Au Collège communal de Beauvechain

**Concerne avis d'enquête sur le rond-point au carrefour des N25 et N91
Votre référence : MC/-1.778.511/PU CoDT-216/2020/S2016**

Pistes cyclables.

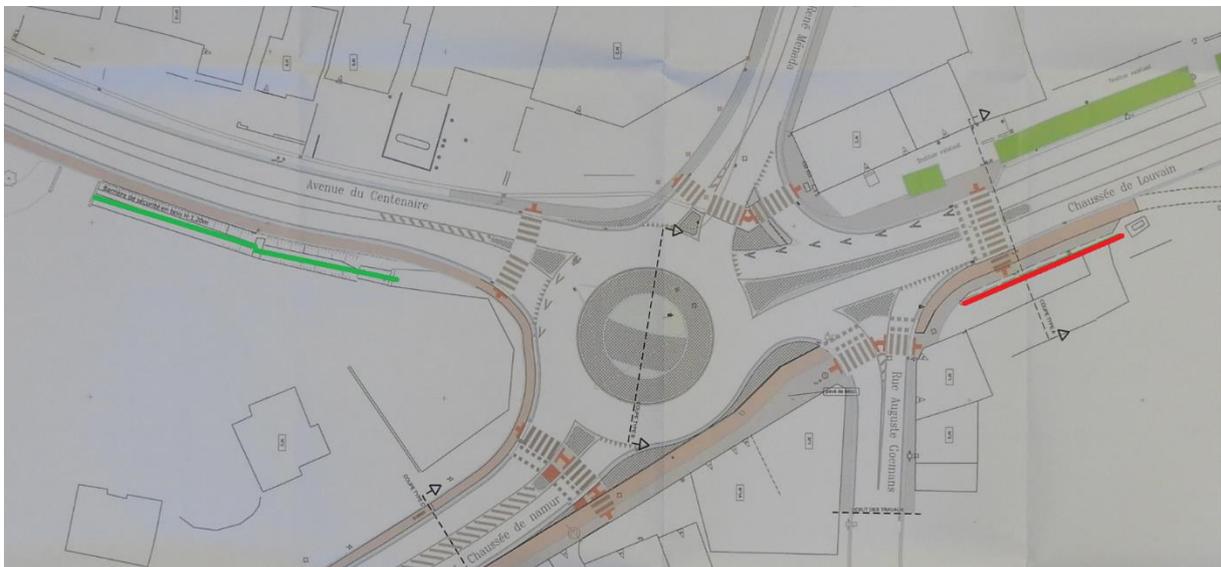
- AEB approuve le maintien de la piste cyclable bidirectionnelle N25-N91 (forêt de Meerdael de/et vers chaussée de Namur.) car cela évite aux cyclistes de devoir emprunter le rond-point.
Nous supposons que des panneaux avertiront les automobilistes qui quittent le rond-point pour s'engager dans la rue Goemans qu'ils vont couper une piste cyclable prioritaire.

- Piste cyclable unidirectionnelle depuis l'avenue du Centenaire vers le rond-point : le but de cette piste cyclable est de permettre de rejoindre la N91 ou de prolonger le parcours sur la N25 (vers Louvain) sans emprunter le rond-point. Cela a bien sûr une certaine utilité pour les cyclistes qui empruntent la N25 venant de Wavre. Mais pratiquement aucun cycliste non expérimenté n'emprunte cet axe, et certainement pas des usagers faibles comme des enfants.

- Par contre, les très nombreux cyclistes qui viennent de Nethen et empruntent la rue Goemans (parcours de la Flèche brabançonne !) n'ont pas d'autre choix que d'emprunter le rond-point : quelle solution préconisez-vous ?

- Pour les cyclistes qui viennent de Louvain, la piste cyclable bidirectionnelle étant situé du côté gauche de la chaussée, la poursuite de leur itinéraire vers toute autre direction que la N91 est très délicate. Où et comment aborder le rond-point ? Le minimum serait de prévoir un accès aménagé à l'endroit où la piste cyclable est vraiment contigüe à la voirie sur le rond-point.

- Accès des automobilistes au rond-point depuis la rue Goemans.
Ici les cyclistes circulant dans le rond-point sont en grand danger car ils circulent du côté gauche de l'axe principal de la chaussée tel qu'il est perçu par les automobilistes venant de Tourinnes. C'est un problème qu'on retrouve sur tout le parcours de cette piste cyclable que ce soit du côté de la N25 que de la N91. Mais à cet endroit c'est d'autant plus dangereux que la visibilité est très réduite par les deux bâtiments situés au carrefour. Ce problème ne se présente pas actuellement car les cyclistes sont sécurisés par les feux. Il faudrait donc mettre en place un panneau stop pour les usagers venant de Tourinnes.
